MEMORIA RESUMEN

UR2905-MOD-MR-01-MemoriaResumen-Ed7

El presente Proyecto Modificado de Urbanización del sector UZP-2.01 EL CAÑAVERAL tiene por objeto recoger la concreta configuración de las dos etapas del sector y la división de las infraestructuras necesarias para su correcto funcionamiento, en cumplimiento de los compromisos asumidos por la Junta de Compensación con la firma del Convenio Urbanístico de Gestión del Suelo Urbanizable Programado UZP 2.01 “Desarrollo del Este – El Cañaveral” de 22 de Febrero de 2012.

Figura 2. Posición de los cruces de Ø600 ejecutados mediante hincas

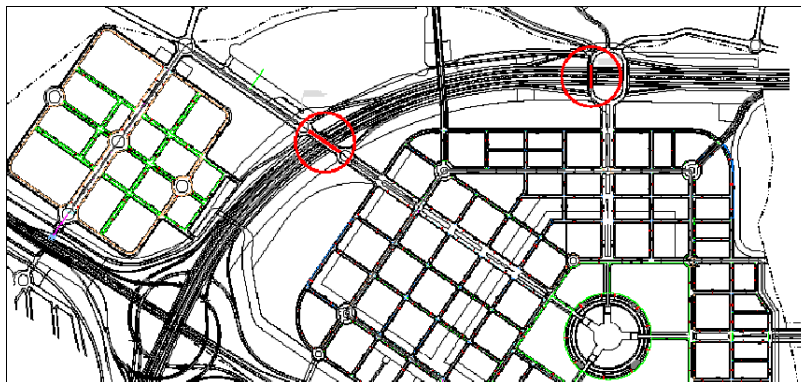
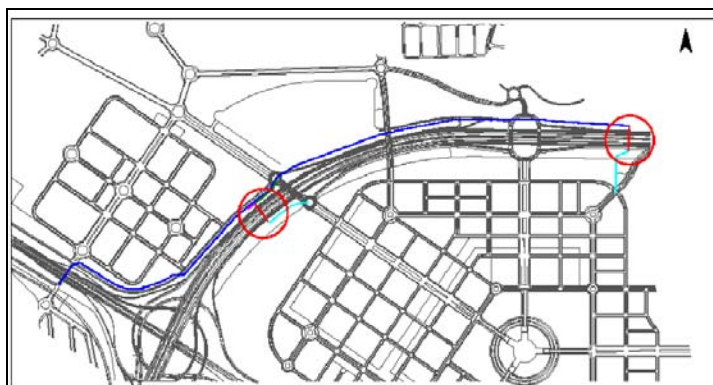
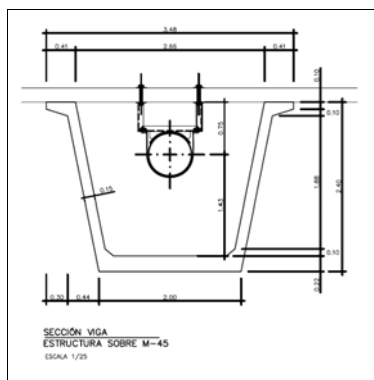
Las únicas modificaciones realizadas en el proyecto, tienen relación con la posición de los puntos de conexión con la arteria de Ø1000, desde la que se abastece al sector y el sistema de cruce de la M-45.

En el proyecto original de Abastecimiento de Agua, los tramos de diámetro Ø600 de conexión entre la arteria principal y la red interior del sector, cruzaban sobre la M-45, utilizando el

interior de las vigas de las nuevas estructuras sobre la M-45.

Para el cruce de las tuberías de abastecimiento se empleó el mismo sistema que se había proyectado para el paso del resto de servicios de la urbanización. Se ejecutaron dos hincas de tuberías de acero de Ø1000 mm. bajo la carretera para cruzar por su interior los ramales de Ø600 mm., que estaba previsto lo hiciesen dentro de las vigas.

Dado que la elección del método de cruce bajo la M-45 mediante hinca, se asumió durante la ejecución de las obras del “Proyecto de Construcción de las Vías Colectoras de la M-45”, las variaciones presupuestarias que implicaban el cambio se asumieron dentro de ese proyecto, con lo que no afecta a la valoración de la Red de Abastecimiento del Sector.

De la misma manera, en el “Proyecto de la Arteria de Abastecimiento de Agua al Desarrollo de El Cañaveral” aprobado por el CYII, se ha recogido el paso bajo la M-45 ejecutado en hinca, para alojar la tubería acerrojada de Ø600, que conecta con las cámaras de derivación de la Arteria Ø1000. Esta tubería acerrojada, se ha recogido en el presupuesto del Proyecto de la Arteria de Ø1000, por lo que no presenta alteración del presupuesto.

Figura 6. Esquema de soterramiento de Líneas de Alta Tensión del Proyecto Modificado

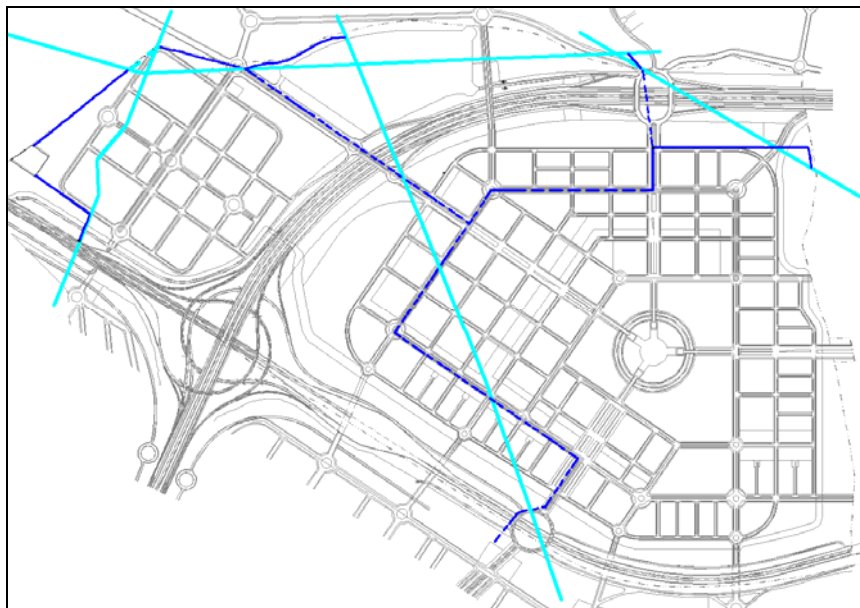
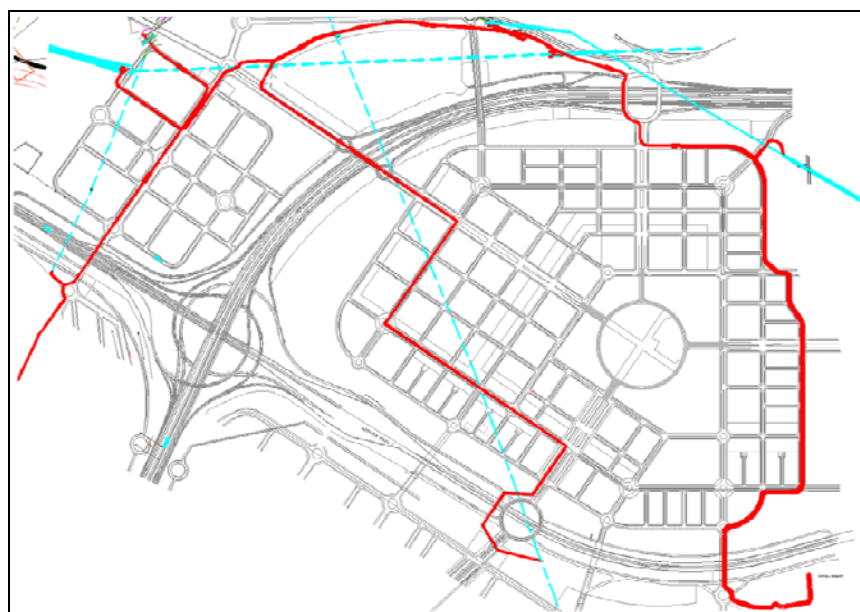
En cuanto al segundo punto, cabe destacar que el proyecto original de Unión Fenosa S.A. contemplaba el soterramiento de las líneas de Alta Tensión aprovechando las galerías de servicio previstas. Ante la negativa de Red Eléctrica Española a realizar el tendido de la línea subterránea por galería, por cuestiones de seguridad y protección contra incendios, ha sido necesario ejecutar más de 7.985 m de canalizaciones nuevas, así como las arquetas y cámaras de empalme asociadas a un soterramiento en superficie.

Ante la posibilidad de aumento de potencia necesaria para la alimentación del ámbito y teniendo en cuenta la red de Alta Tensión disponible en la zona, se ha ejecutado una canalización de 2.400 m de doble circuito para facilitar la posible conexión a la subestación de Cañaveral I a la red de 220 kV.

Figura 7. Esquema de futura conexión LAT 45 kV con S.T. Cañaveral II

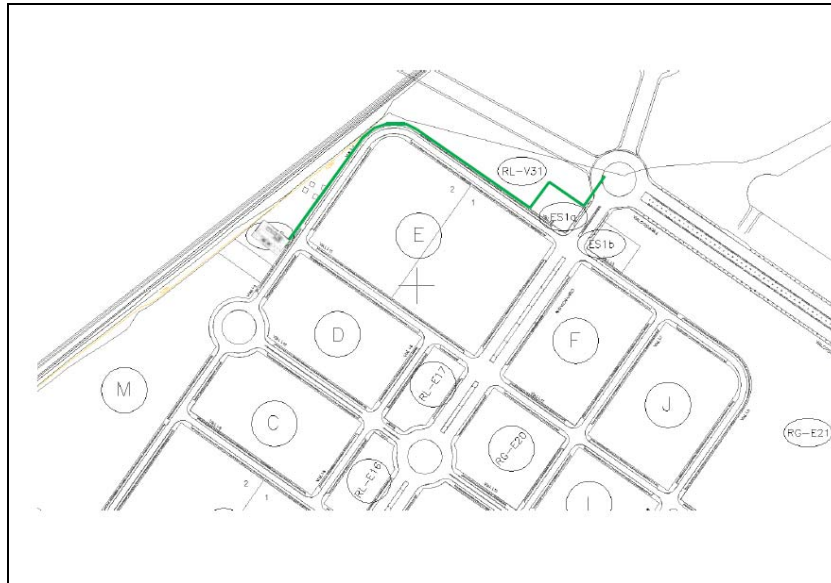
De la misma forma, se incorpora en el presente Proyecto Modificado la LAT 45 kV para prever la alimentación a la futura subestación eléctrica Cañaveral II, a ejecutar por Unión Fenosa en el caso de que se considerase necesaria para atender a la demanda del ámbito. El trazado de la futura línea queda reflejado en el Proyecto Específico adjunto.

Figura 9. *Esquema de Media Tensión del Proyecto Modificado*

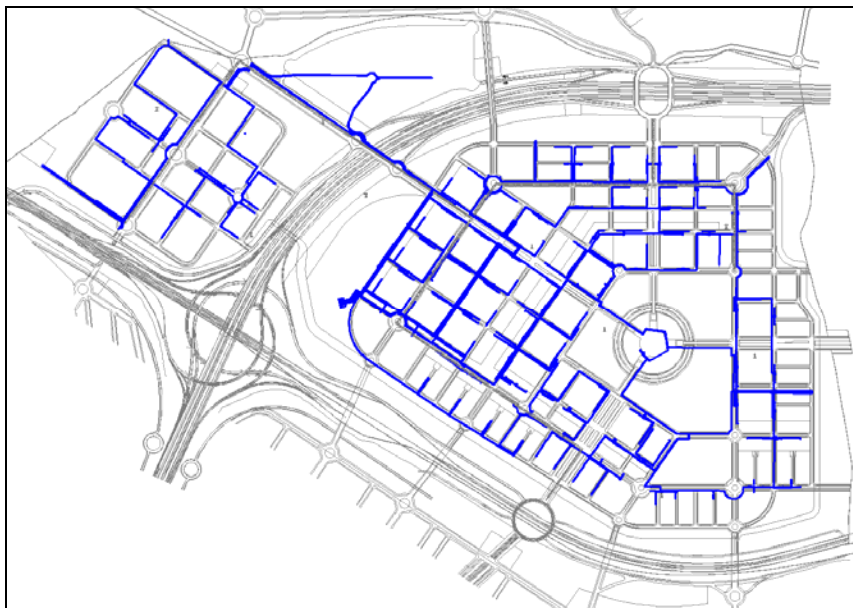
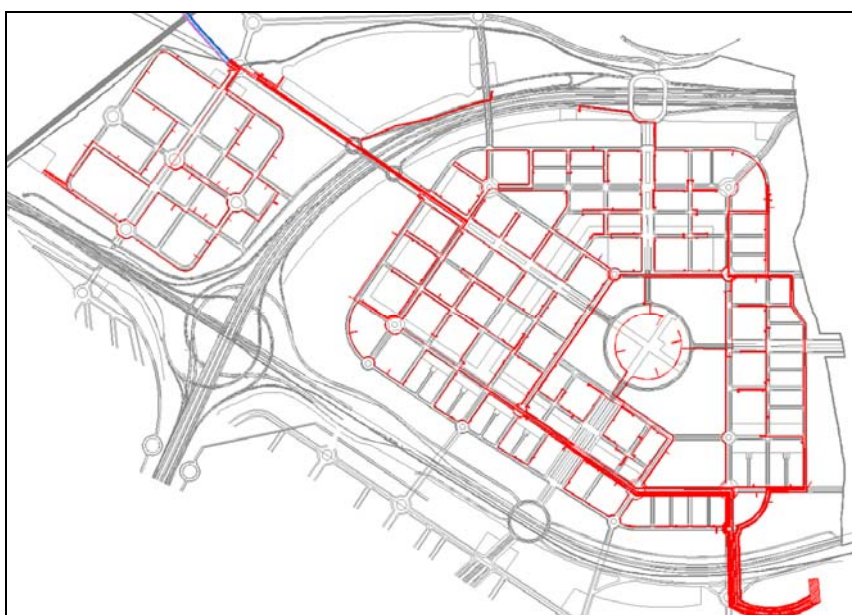
La red de media tensión del proyecto original aprobado por la Compañía, contemplaba la realización de 6 circuitos más un cable 0 de conexión entre la subestación y los centros de reflexión existentes en el ámbito. La canalización prevista, unos 21 km formados por 4 y 2 tubos, se distribuía por el ámbito en forma de espina de pez, uniendo los centros de transformación proyectados, sin que fuera necesario mallar todas las parcelas del ámbito.

La nueva red proyectada contempla la ejecución de más circuitos de los previstos inicialmente, y además se ha mallado con canalización todas las parcelas, lo que supone pasar a más de 68 km de canalizaciones formadas por 4, 6 8 y 9 tubos, y el incremento de arquetas correspondiente.

Por otra parte, los centros de reparto pasan en el nuevo proyecto de 2 a 3 y los centros de transformación a más del doble.

Figura 10. Esquema de Centro de Transformación

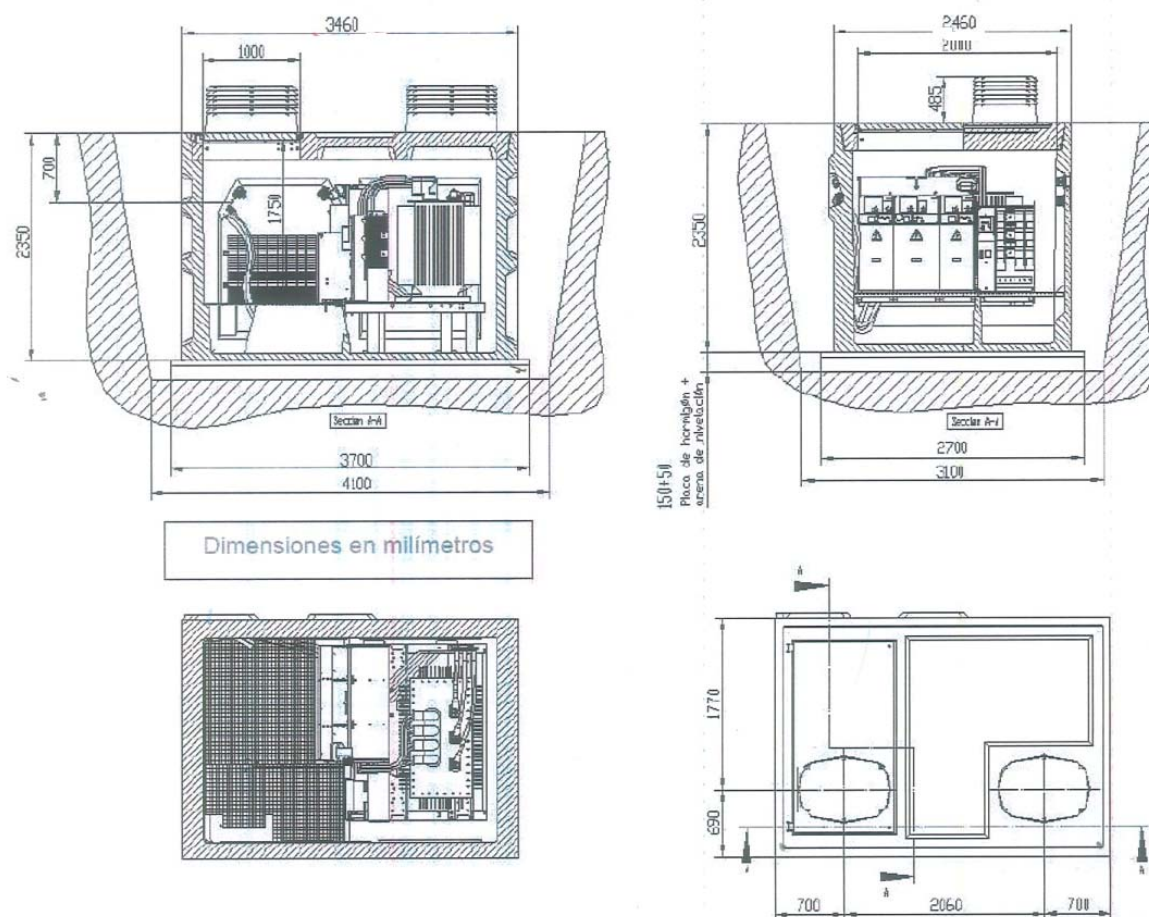
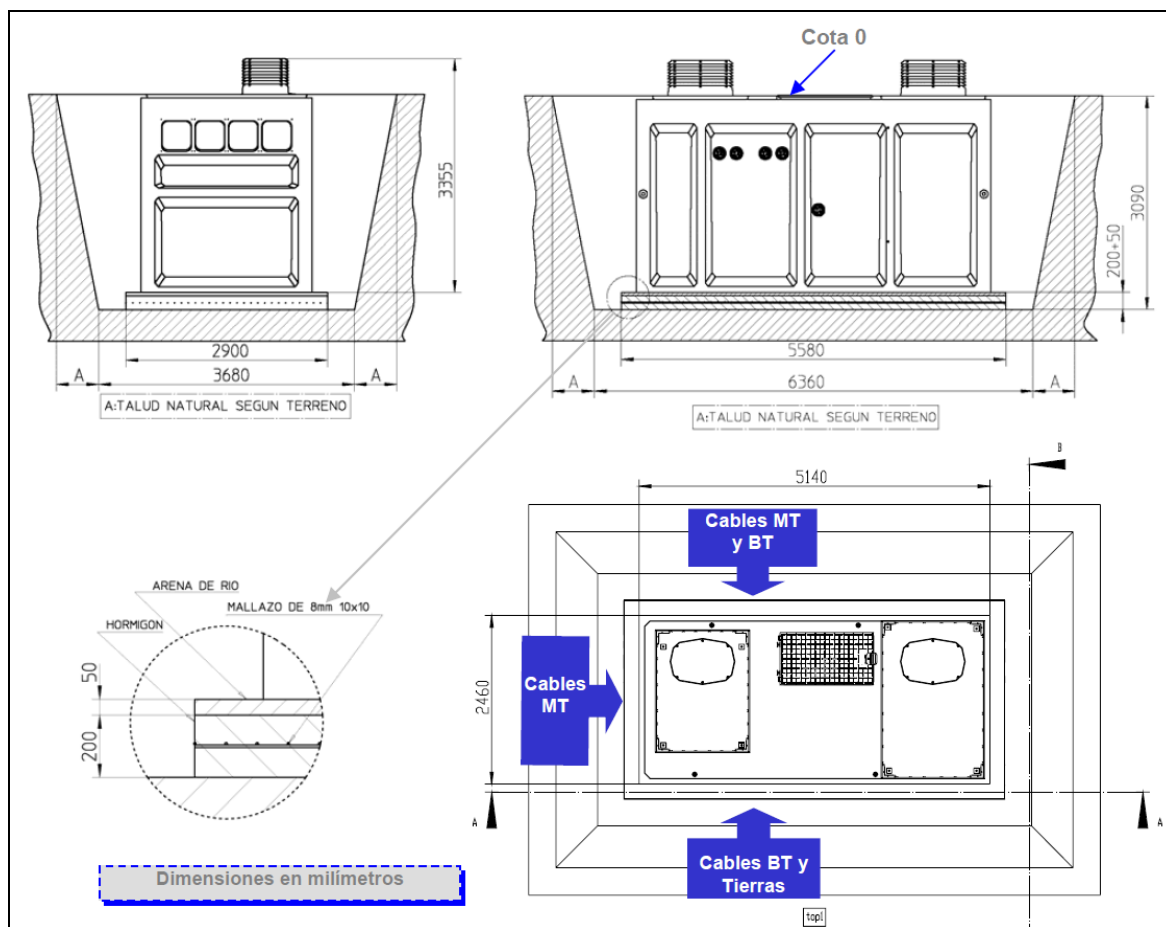
Las concesiones demaniales solicitadas por Unión Fenosa para estos centros a la Junta de Distrito de Vicálvaro, están condicionadas a la aprobación previa de este Proyecto Modificado por ser quien regulariza sus nuevos posicionamientos. Estos centros subterráneos se han

colocado en parcelas calificadas como Zonas Verdes, las cuales son perfectamente compatibles con el uso de infraestructuras, pero como se indica en el punto 7.3 de las Ordenanzas del Plan Parcial, “las redes deberán atravesar las zonas verdes de forma subterránea, debidamente canalizadas y señalizadas”.

De esta forma, se han instalado centros de transformación subterráneos de maniobra interior tipo Ormazábal PFS-48-V, diseñados según la norma UNE-EN 61330, para su utilización en redes de distribución eléctrica, pudiendo contener transformadores de hasta 1000 kVA. Todos ellos son de ventilación vertical, mediante 2 torres situadas en los laterales de la tapa superior del contenedor. Aunque se ha intentado disminuir el impacto visual de las mismas con el posicionamiento de algún elemento de integración en el entorno del parque, se ha desechado la opción porque el centro perdía capacidad de ventilación y por tanto su funcionalidad y la posibilidad de una futura legalización en la Dirección General de Industria de la Comunidad de Madrid.

Figura 17. Croquis de jardín de lluvia.

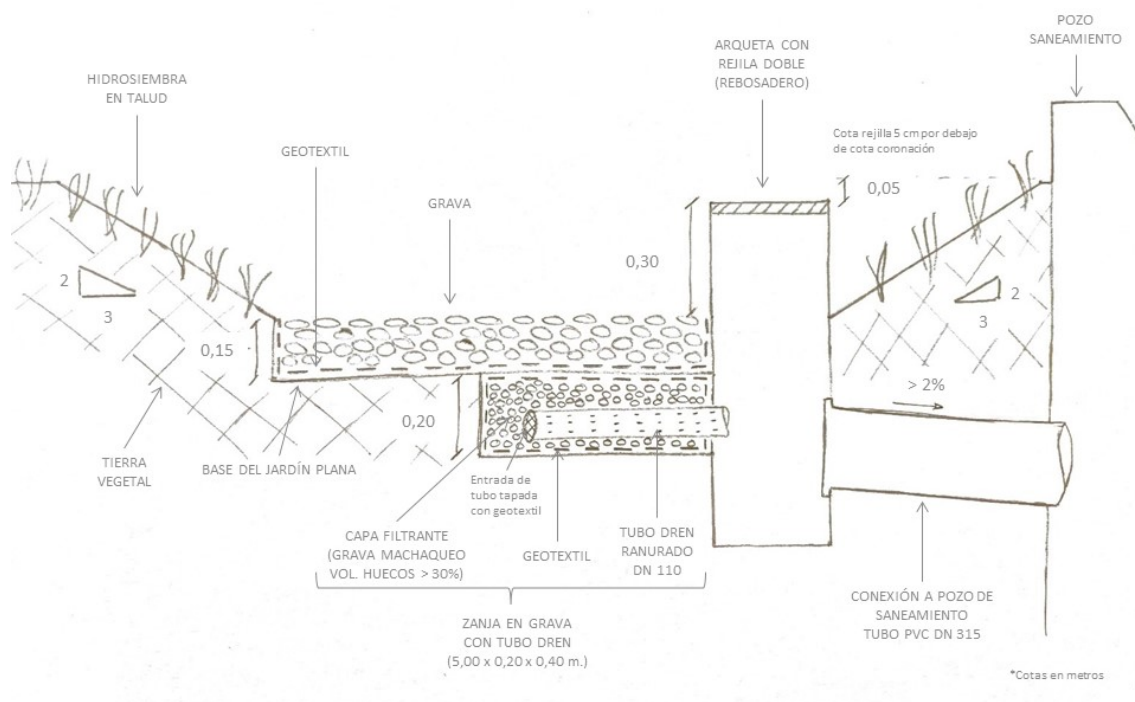
La nueva altura del talud de los jardines es de 35cm, quedando restringida la altura máxima de lámina de agua a 25-30cm. Esta altura máxima será controlada por la cota del elemento de rebose que se sitúa por debajo de la coronación del talud. La base del jardín debe ser lo más plana posible, y estará formada por una capa de grava redondeada de 15cm de espesor que también permite el almacenamiento y estará instalada sobre un geotextil.

En el caso en el que el jardín de lluvia desagüe controladamente a la red de saneamiento, la descarga del agua almacenada se realizará mediante un tubo dren ranurado de DN110, que conecta con la arqueta de rebose. Este tubo dren discurre por una zanja en gravas de 5m de largo, 0,20m de alto y 0,40m de ancho, que permitirá recoger la escorrentía almacenada en el jardín. Esta zanja en gravas también queda envuelta en un geotextil con el fin de prevenir la entrada de finos.

Para eventos que excedan la capacidad de diseño (V_{80}), se dispone de elementos de rebose. El elemento de rebose de los jardines que descargan a la red de saneamiento está constituido por una arqueta con una rejilla que actúa como rebosadero, recogiendo el flujo excedente en el caso en el que se alcance una altura de lámina de agua superior a 30cm. Se mantendrán las arquetas construidas con anterioridad, siendo necesario reconstruir la parte superior para asegurar que la cota de la rejilla quede sobreelevada 30cm sobre la base del jardín de lluvia, quedando 5 cm por debajo de la cota de coronación del jardín. Las arquetas conectan con la red de saneamiento mediante un tubo de PVC de DN315.

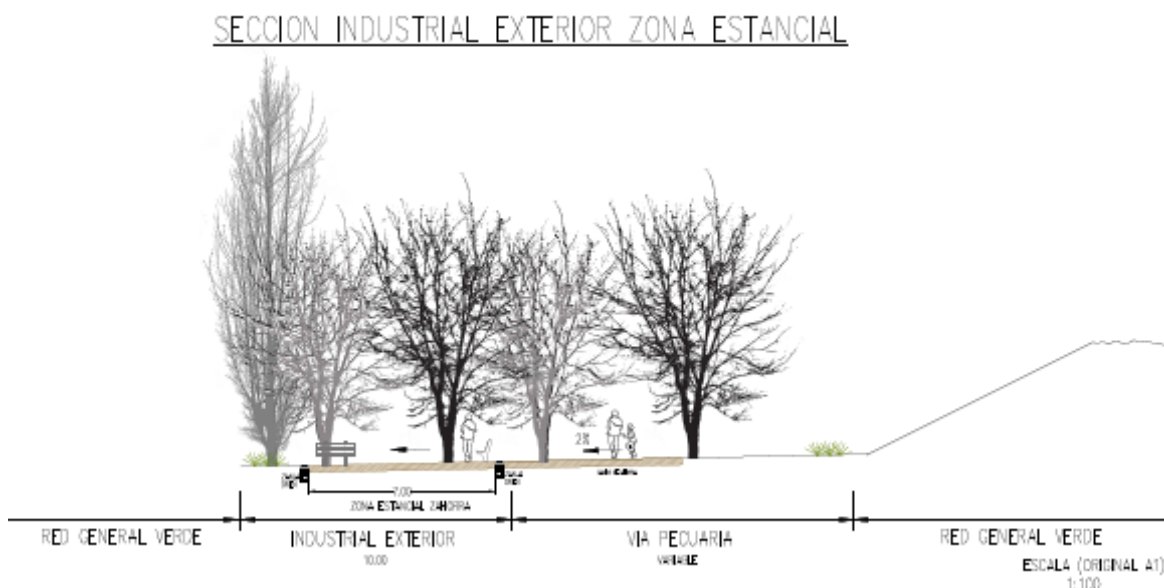
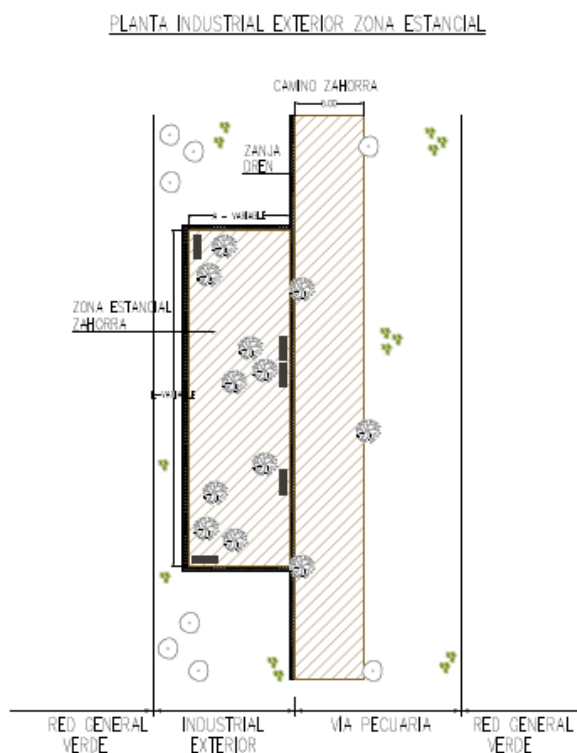
En el citado tramo, la Calle de la Roda se aleja de las parcelas de la Zona Industrial, dejando un vial exterior entre zonas verdes, que pudiera convertirse en lugar de vertidos de escombros.

Por esta razón se plantea en el presente Proyecto Modificado la unión longitudinal de la Vía Pecuaria y la parcela de Zona Verde RG-V16b, potenciando esta unión con la creación de unas zonas estanciales arboladas que sirvan de zona de paseo y esparcimiento de los ciudadanos. Con ello también se pretende incrementar las zonas peatonales del sector, ayudando a la restauración ecológica y paisajista de una de las zonas más exteriores del mismo.

El ajardinamiento conllevará la demolición de la calzada existente, la eliminación del peralte y la aportación de una capa de tierra vegetal suficiente, que permita la plantación de diversas especies representativas del entorno y que se adapten a los suelos existentes en el sureste de Madrid, que disponen de una pobre calidad edafológica-

La propuesta paisajística consiste en una plantación mayoritaria de *Populus Nigra* Itálica y

Celtis Australis formando agrupaciones, que complemente a las especies de alineación existentes en la Vía Pecuaria. Teniendo en cuenta la superficie de la actuación, se estima la plantación de unas 150 unidades. De la misma manera se plantea la creación de 4 masas forestales alternadas de Celtis Australis, Acer Platanoides y Ulmus Resista. En estas masas forestales se instalarán bancos para generar zonas estanciales que contribuyan a su uso y disfrute por parte de la ciudadanía.

El conjunto se dotará de drenaje urbano sostenible longitudinal, disminuyendo la máximo las pendientes de la Zona Verde RG-V16b, para disminuir las velocidades de escorrentía superficial y de percolación.

Las Zonas Estanciales, también irán dotadas de drenaje urbano sostenible en su itinerario perimetral, dando continuidad al drenaje longitudinal del conjunto.
